INFORME DE CONTROL ESPECÍFICO N° 043-2024-2-6351-SCE

SERVICIO DE CONTROL ESPECÍFICO A HECHOS CON PRESUNTA IRREGULARIDAD

"RECEPCIÓN Y CONFORMIDAD DEL SERVICIO DE MANTENIMIENTO DE LA INFRAESTRUCTURA DEL CENTRO MATERNO INFANTIL SANTA ANITA, DISTRITO DE SANTA ANITA, PROVINCIA Y REGIÓN LIMA"

Imagen n.° 1
Plano de intervenciones

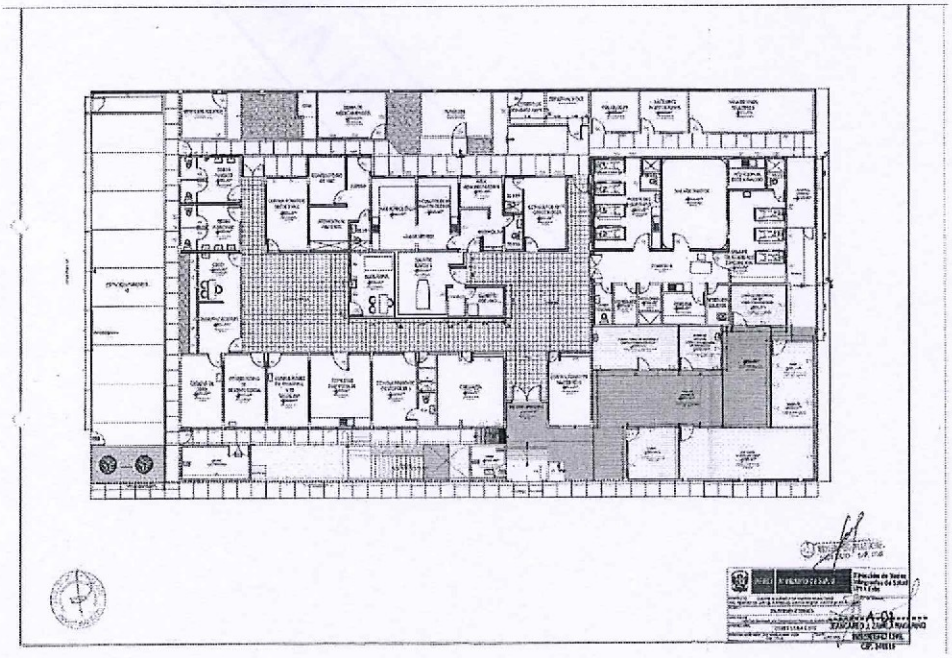
Conforme a los TDR elaborados por la oficina de Infraestructura y Equipamiento de la Dirección de Redes Integradas de Salud Lima Este, en su condición de área usuaria[9], la intervención en el CMI Santa Anita debía realizarse en el primer nivel del citado centro, conforme se aprecia en la imagen siguiente:

Imagen n.° 2
Verificación de la cantidad y dimensiones de estructura metálica colocada

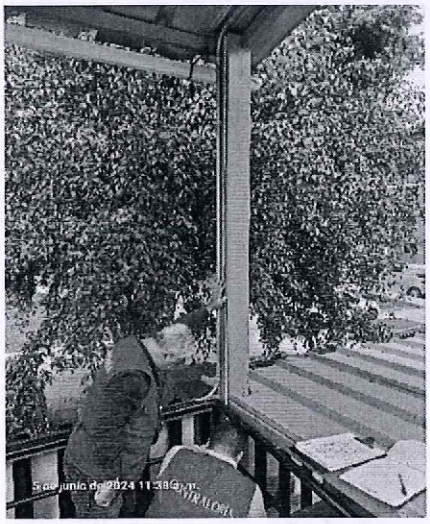
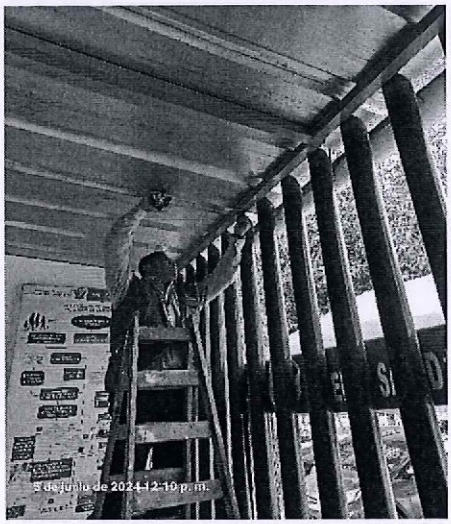
En ese sentido, de la verificación a la ejecución de las cinco (5) partidas se concluye que la cantidad de estructura metálica no ejecutada es de 1 172,85 Kg. equivalente a S/16 185,33 representando el 4,08% del monto ofertado y contratado. Diferencia de metrados entre lo programado y ejecutado (Ítem 4 del cuadro n.° 27 del informe técnico n.° 001-2024-SCE-CMISA-DIRIS LE/RJDF).(Apéndice n.° 21)

Imagen n.° 3
Verificación de la cantidad y dimensiones de anclajes en estructura metálica colocada

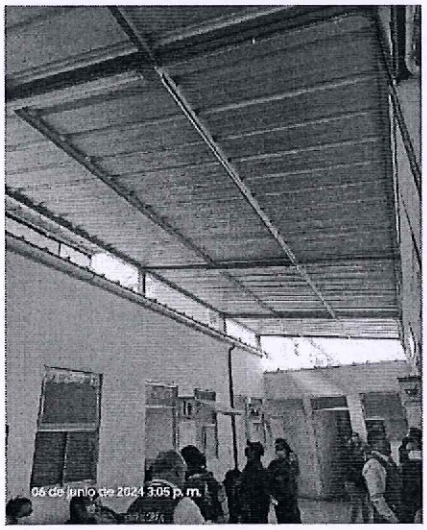
Al respecto, de la verificación a la ejecución de tres (3) partidas, se advierte que, **no se encontraron dichos elementos programados,** conforme se muestra en el siguiente cuadro:

- ✓ Partida 01.07.02.01 TENSORES ACERO LISO (Ø1/2") INC/TEMPLADOR, no ejecutada, equivalente a S/ 1 278,90 representando el 0,32% del monto contratado. Diferencia de metrados entre lo programado y ejecutado (Ítem 5, cuadro n.° 27, apéndice n.° 21).
- ✓ Partida 01.07.02.02 SUMINISTRO DE PLANCHAS METALICAS, no ejecutada, equivalente a S/ 1 979,64 representando el 0,50% del monto contratado. Diferencia de metrados entre lo programado y ejecutado (Ítem 6, cuadro n.° 27, apéndice n.° 21).
- ✓ Partida 01.07.02.03 PERNOS DE ANCLAJE (Ø1/2"), no ejecutada, equivalente a S/1 888,00 representando el 0,48% del monto contratado. Diferencia de metrados entre lo programado y ejecutado (Ítem 7, cuadro n.° 27, apéndice n.° 21).

Imagen n.° 4
Verificación de la cantidad de cinta antideslizante colocada

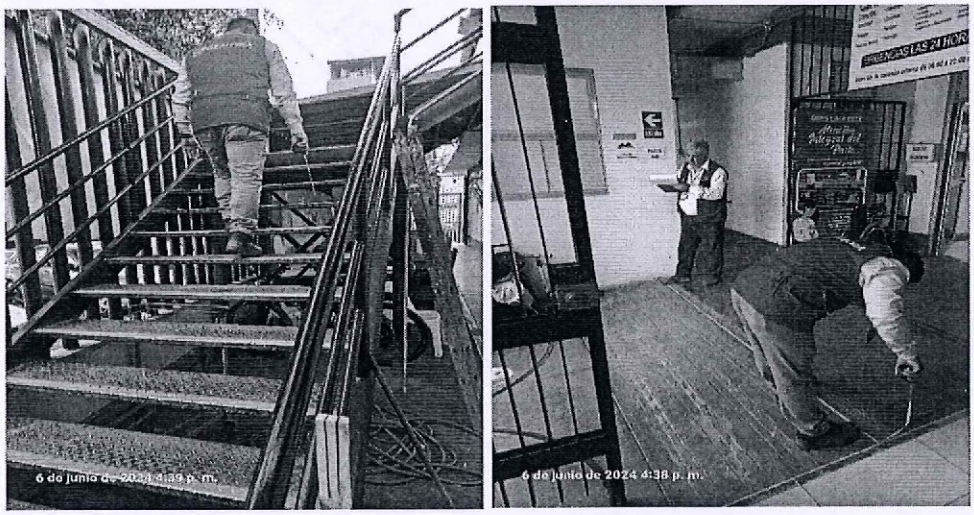
Al respecto de la verificación In Situ se ha evidenciado que, de los 59,80 metros lineales presupuestados, solo se ejecutaron 46,98 metros lineales, existiendo una diferencia de 12,82 metros lineales, tal como se muestra:

- ✓ En ese sentido, el monto de la partida ejecutada parcialmente asciende a un monto de S/ 192.30 representando el 0.05% del monto contratado. Diferencia de metrados entre lo programado y ejecutado (Ítem 8, cuadro n.° 27, apéndice n.° 21).

Imagen n.° 5
Verificación de la cantidad de puertas colocadas

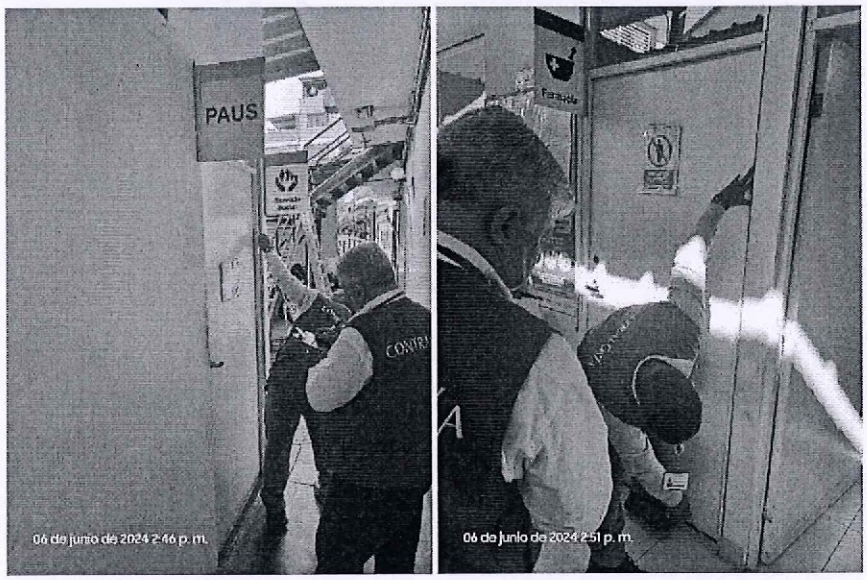
- ✓ Al respecto, en la visita de inspección se constató que, de las trece (13) puertas presupuestadas, se colocaron solo diez (10) puertas, existiendo un faltante de (tres) 3 puertas, que asciende a S/. 3 567,00, representando el 0,90 % del monto contratado.

Imagen n.° 6
Verificación de la cantidad de baranda metálica colocada

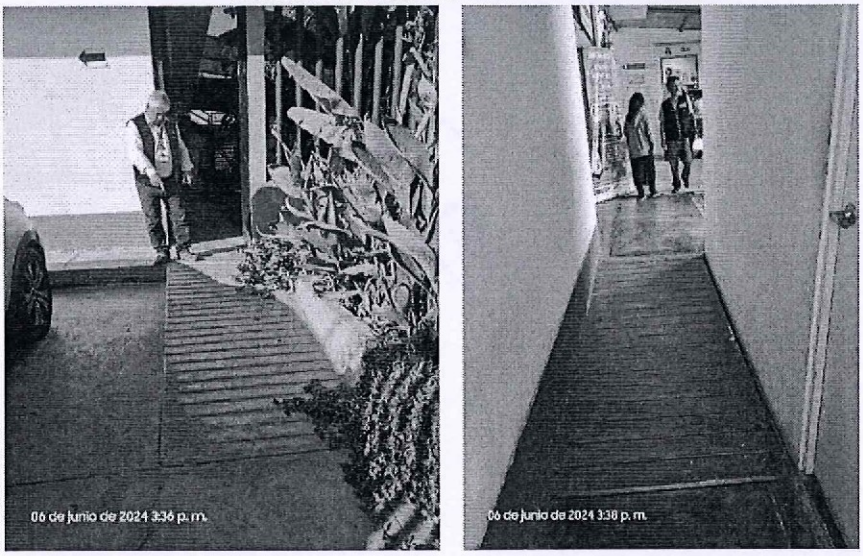
✓ De la constatación In Situ realizada por la Comisión de SCE, se evidenció que la empresa contratista no ejecutó los diez (10) metros lineales de baranda presupuestados, que asciende a S/ 1 245.00, representando el 0,31% del monto contratado. Diferencia de metrados entre lo programado y ejecutado (Ítem 10, cuadro n.° 27, apéndice n.° 21).

Imagen n.° 7
Verificación de la cantidad de ventanas antiguas

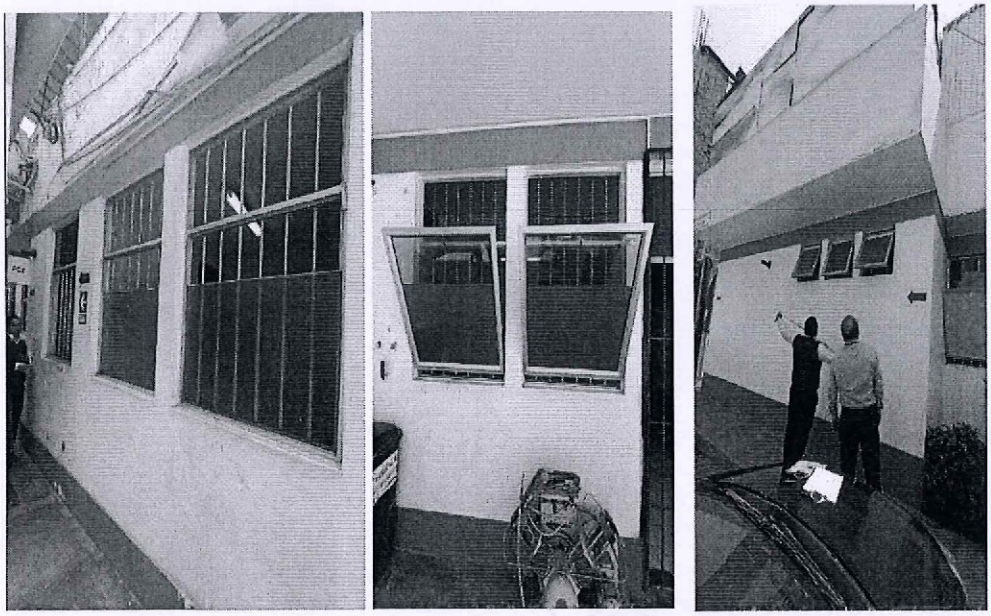
Al respecto, el 10 de junio de 2024 la Comisión de SCE realizó una visita de inspección, donde evidenció que se encontraban instalados solo 13,52 m² de los 86,95 m² de ventanas presupuestadas, existiendo una diferencia de 73,43 m².

Del cuadro anterior, se observa que, la totalidad de ventanas antiguas no contaban con el sistema vitroven, con vidrio simple o tipo catedral, sin pavonado y/o láminas de seguridad, las cuales fueron identificadas en la visita In Situ realizada por la Comisión de SCE, ascienden a 74.37 metros cuadrados.

✓ En ese sentido, el monto de la partida ejecutada parcialmente asciende a S/ 15 493,73 representando el 3,90% del monto contratado. Diferencia de metrados entre lo programado y ejecutado (Ítem 11, cuadro n.° 27 del informe Técnico n.° 001-2024-SCE-CMISA-DIRIS LE/RJDF).

Imagen n.° 8
Verificación del ambiente de PAUS sin Cielorraso

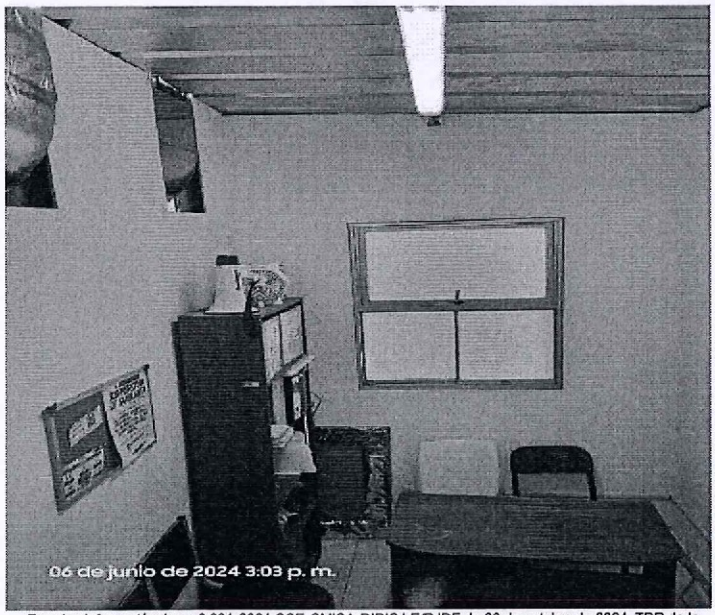
- ✓ En ese sentido, el monto de la partida ejecutada parcialmente asciende a S/ 353,40 representando el 0,09% del monto contratado. Diferencia de metrados entre lo programado y ejecutado (Ítem 12, cuadro n.° 27, apéndice n.° 21).

Imagen n.° 9
Verificación del tipo y cantidad de cobertura de calamina colocada

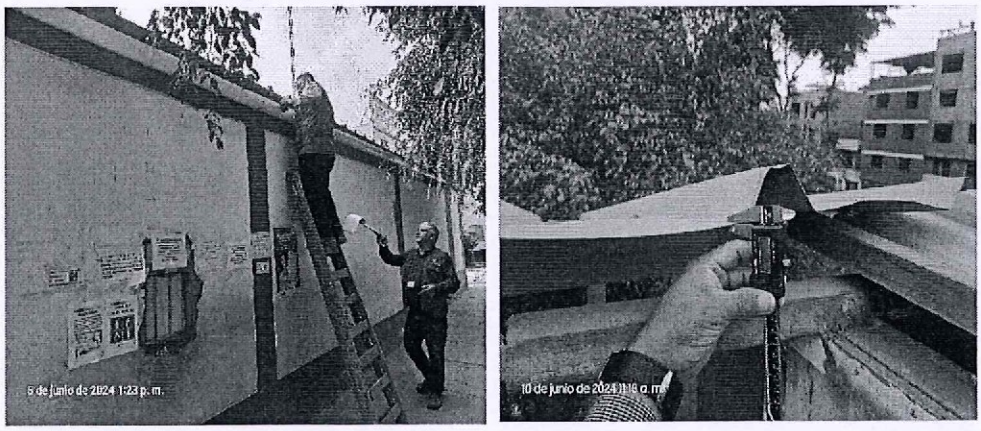
En la visita realizada por la Comisión de SCE en la zona de intervención, constató la instalación de dos (2) tipos de coberturas o techos de calamina: i) en los ambientes de Triaje, Farmacia, Caja – Admisión, Consultorio de Medicina 3, Estar de Médicos y Estar de Obstetricia, se encontró 128,21 m² con calamina termotecho de 2 pulgadas de espesor, y ii) en los ambientes de Hall, Sala de Espera 3, Escalera metálica y PAUS se encontró 107,41m2 de calamina de 1,22 mm de espesor. Cabe precisar que, el espesor de la plancha para la cobertura que debió colocarse según los TDR era de **4 mm**, por lo que se está considerando como instalado solamente 128,21 m².

- ✓ En ese sentido, el monto de la partida ejecutada parcialmente asciende a S/ 2 485,06, representando el 0,63%. Diferencia de metrados entre lo programado y ejecutado (Ítem 13 cuadro n.° 27, apéndice n.° 21).

Imagen n.° 10
Verificación del tipo, potencia y cantidad de artefactos de iluminación colocadas

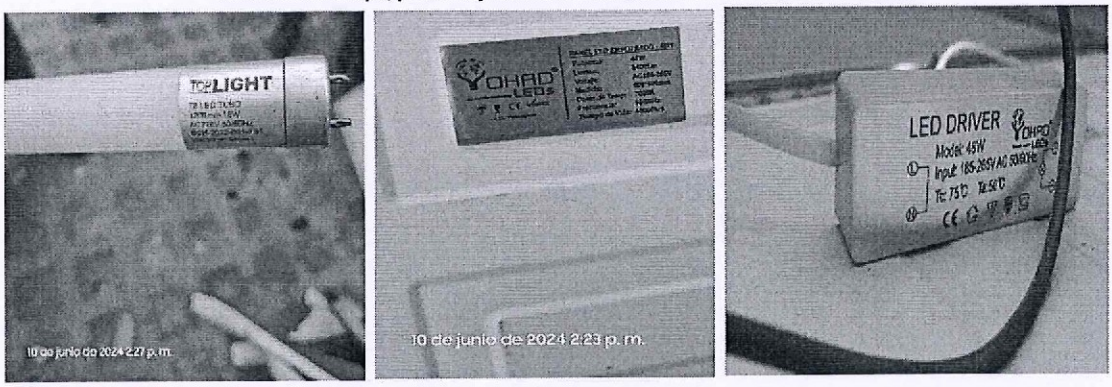
- ✓ Partida 04.01.03.04 ARTEFACTO SPOTLIGHT DE 10W LED, no ejecutada, equivalente a S/ 540,00, que representa el 0,14% del monto contratado. Diferencia de metrados entre lo programado y ejecutado (Ítem 23, cuadro n.° 27, apéndice n.° 21).

- ✓ Partida 04.01.03.06 ARTEFACTO LUCES DE EMERGENCIA PARA ADOSAR A LA PARED CON 2 LAMPARAS DE 30W CON BATERIA 3hr, 220v, 60Hz, no ejecutada, equivalente a S/ 1 120,00, que representa el 0,28% del monto contratado. Diferencia de metrados entre lo programado y ejecutado (Ítem 24, cuadro n.° 27, apéndice n.° 21).

Imagen n.° 11
Verificación del tipo y cantidad de interruptores colocadas

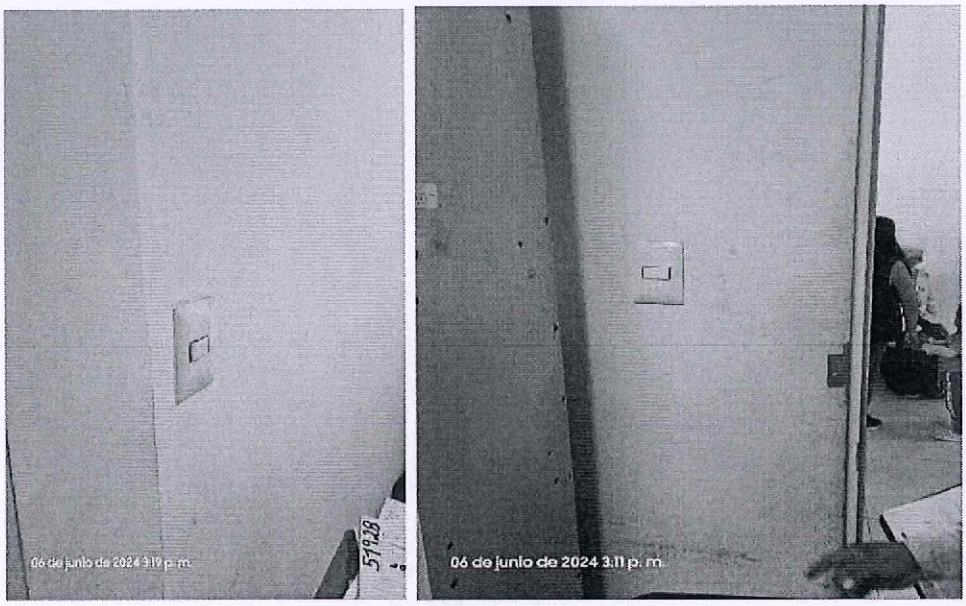
- ✓ Partida 04.01.04.02 INTERRUPTOR UNIPOLAR DOBLE, no ejecutada, equivalente a S/ 180,00, que representa el 0,05% del monto contratado. Diferencia de metrados entre lo programado y ejecutado (Ítem 25, cuadro n.° 27, apéndice n.° 21).
- ✓ Partida 04.01.04.03 INTERRUPTOR UNIPOLAR TRIPLE, no ejecutada, equivalente a S/ 210,00, que representa el 0,05% del monto contratado. Diferencia de metrados entre lo programado y ejecutado (Ítem 26, cuadro n.° 27, apéndice n.° 21).
- ✓ Partida 04.01.04.04 INTERRUPTOR DE CONMUTACION DE UN GOLPE, no ejecutada, equivalente a S/ 210,00, que representa el 0,05% del monto contratado. Diferencia de metrados entre lo programado y ejecutado (Ítem 27, cuadro n.° 27, apéndice n.° 21).

Imagen n.° 12
Verificación del tipo y cantidad de tomacorrientes colocados

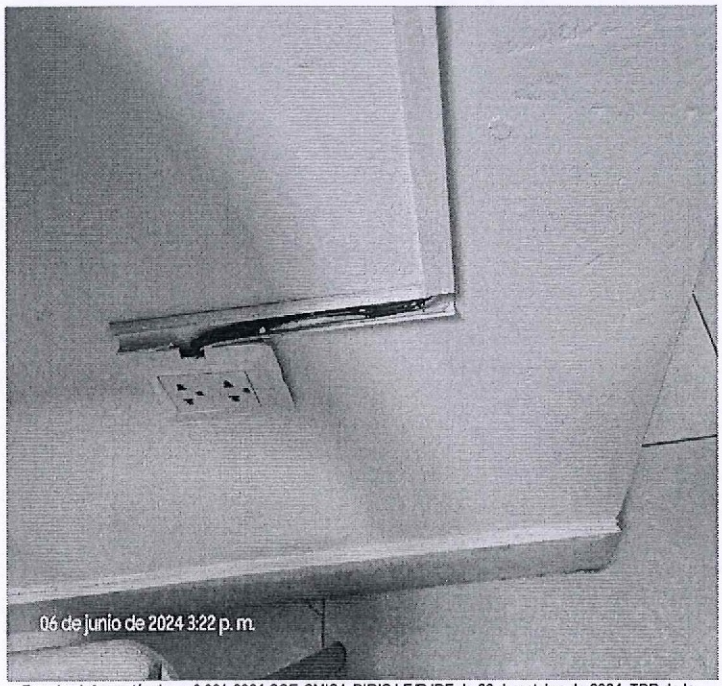
- ✓ Partida 04.01.05.01 TOMACORRIENTE MIXTO USO NORMAL CON PUESTA A TIERRA, ejecutada parcialmente, equivalente a S/120,00, que representa el 0,03% del monto contratado. Diferencia de metrados entre lo programado y ejecutado (Ítem 28, cuadro n.° 27 apéndice n.° 21).
- ✓ Partida 04.01.05.02 TOMACORRIENTE SCHUKO ESTABILIZADO CON PUESTA A TIERRA, no ejecutada equivalente, a S/700,00, que representa el 0,18% del monto contratado. Diferencia de metrados entre lo programado y ejecutado (Ítem 29, cuadro n.° 27 apéndice n.° 21).).

Imagen n.° 13
Verificación del tipo y cantidad de tableros colocados

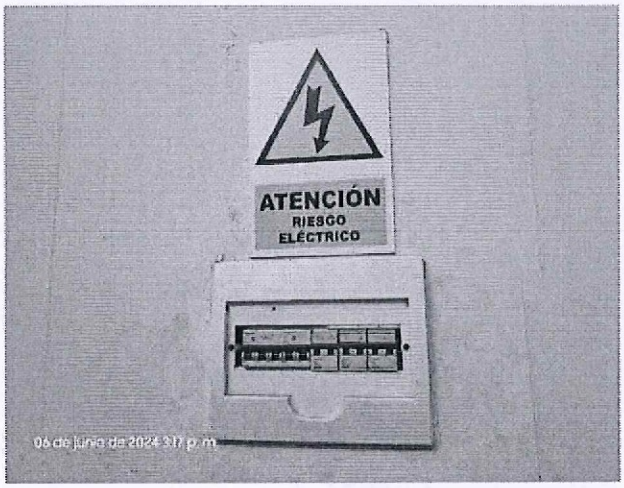
✓ Partida 04.03.04.03 TABLERO ELECTRICO DE DISTRIBUCION (TD 2) no ejecutada, equivalente a S/ 2 000,00, que representa el 0,50% del monto contratado. Diferencia de metrados entre lo programado y ejecutado (Ítem 37, cuadro n.° 27 apéndice n.° 21).

Imagen n.° 14
Verificación del tipo y cantidad de llaves termomagnéticas colocadas

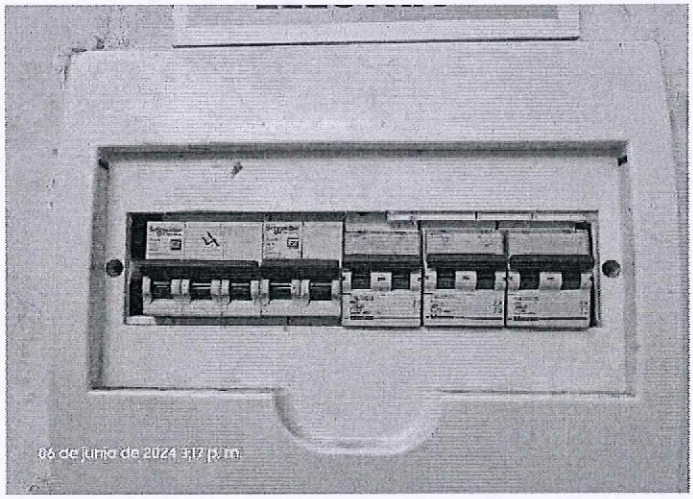
- ✓ Partida 04.03.05.03 INTERRUPTOR DIFERENCIAL DE 2 X 25A X 220 V-30MA no ejecutada, equivalente a S/ 135,00, que representa el 0,03% del monto contratado. Diferencia de metrados entre lo programado y ejecutado (Ítem 40, cuadro n.° 27 apéndice n.° 21).

- ✓ Partida 04.03.05.04 INTERRUPTOR DIFERENCIAL DE 2 X 40A X 220 V-30MA, ejecutada parcialmente equivalente a S/ 85,00, que representa el 0,02% del monto contratado. Diferencia de metrados entre lo programado y ejecutado (Ítem 41, cuadro n.° 27 apéndice n.° 21).
